## **NOTE DE SECURITE INCENDIE**

### **THEÂTRE GILGAMESH**

#### **Avis technique sur une observation relevée dans le RVRAT**

**Référence du projet :** PRJ1027-A-BAR  
**Ingénieur-conseil :** Alexandre BARRAUD

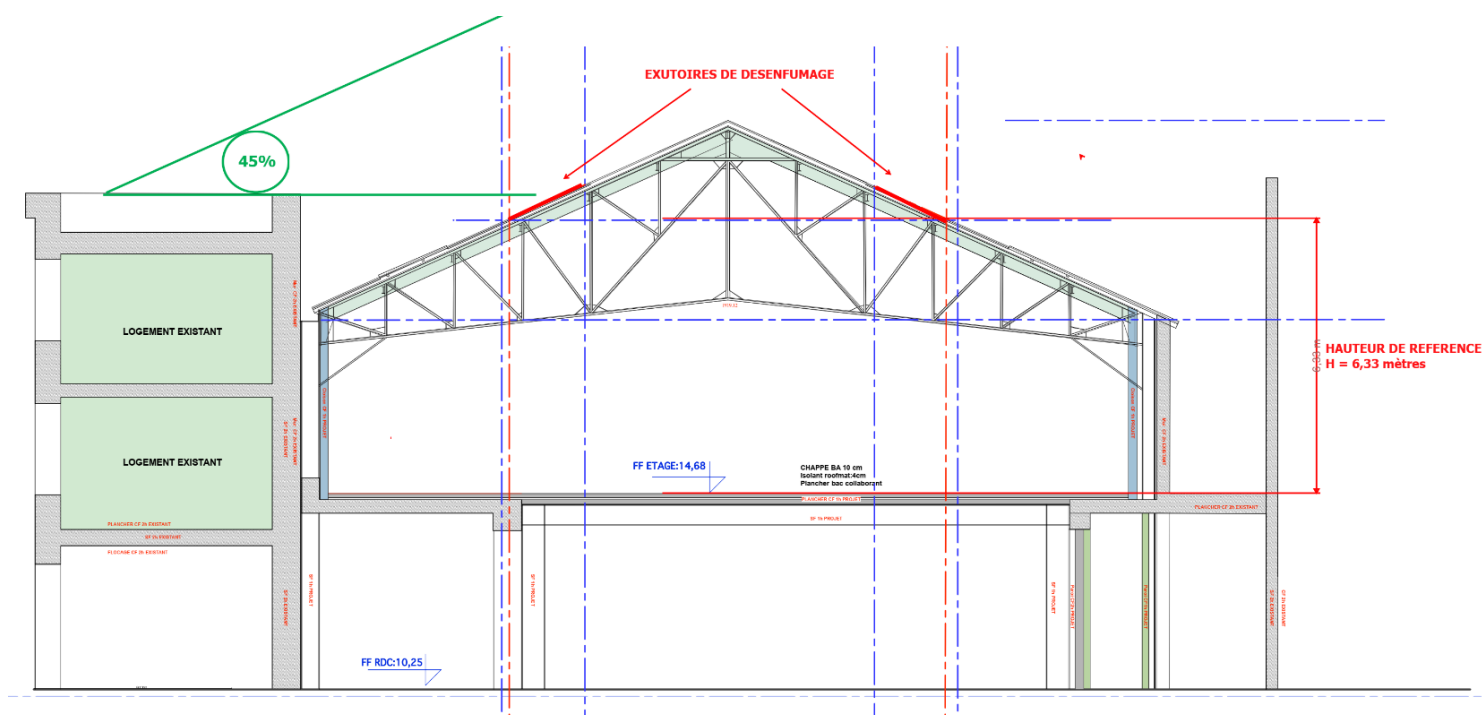
*Concernant la salle 1 à l'étage, le RVRAT de l'organisme agréé de contrôle technique « Sud-Est Prévention » indique que les exutoires ne sont pas implantés le plus haut possible, et leur milieu est situé en dessous de la hauteur de référence. D'autre part il n'y a pas d'amenée d'air directe pour le désenfumage de cette salle.*

La toiture de la salle n° 1 présente deux versants opposés, la pente de chacun égalant 45 %. L'instruction technique impose donc les règles suivantes :

- les évacuations de fumée doivent être implantées le plus haut possible, leur milieu ne doit pas être situé en dessous de la hauteur de référence du bâtiment ;
- les exutoires doivent être implantés sur chaque versant de façon égale.

La notion « le plus haut possible », pour le moins subjective prise isolément, pourrait être interprétée de la manière suivante : le plus haut possible compte-tenu des contraintes de construction, pour une efficacité optimale du désenfumage. Il convient de noter que le paragraphe 7.1.1 précise cette notion par une exigence mesurable et objective : « leur milieu ne doit pas être situé en dessous de la **hauteur de référence** du bâtiment ».

En application du paragraphe 7.1.1 de l'IT n°246, la **hauteur de référence** (H) est la moyenne arithmétique des hauteurs du point le plus haut et du point le plus bas de la couverture, du plancher haut ou du plafond suspendu, mesurée à partir de la face supérieure du plancher. Dans le cas de la salle n° 1 du théâtre Gilgamesh, H égale 6,33 mètres  $((8,46 + 4,20) / 2)$ .

Le point le plus bas de chacun des deux exutoires de désenfumage est situé au niveau de la hauteur de référence, ce qui est conforme aux exigences réglementaires.

Enfin, l'implantation des évacuations de fumées telle qu'envisagée avec une hauteur de référence (H) à 6,33 mètre est conforme aux dispositions prévues par l'IT n°246 pour la hauteur libre de fumée et pour l'épaisseur de la couche de fumée (§ 7.1.2).

**En conclusion, l'implantation des évacuations de fumée, telle que représentée sur le plan fourni est conforme aux dispositions de l'IT n°246 applicable à ce projet d'aménagement. Sur la base des documents transmis, les termes suivants de l'observation n° 5 du RVRAT de l'organisme agréé de contrôle technique « Sud-Est Prévention » du 17 juillet 2018 ne sont pas fondés : *les exutoires ne sont pas implantés le plus haut possible, et leur milieu est situé en dessous de la hauteur de référence. D'autre part il n'y a pas d'amenée d'air directe pour le désenfumage de cette salle.***
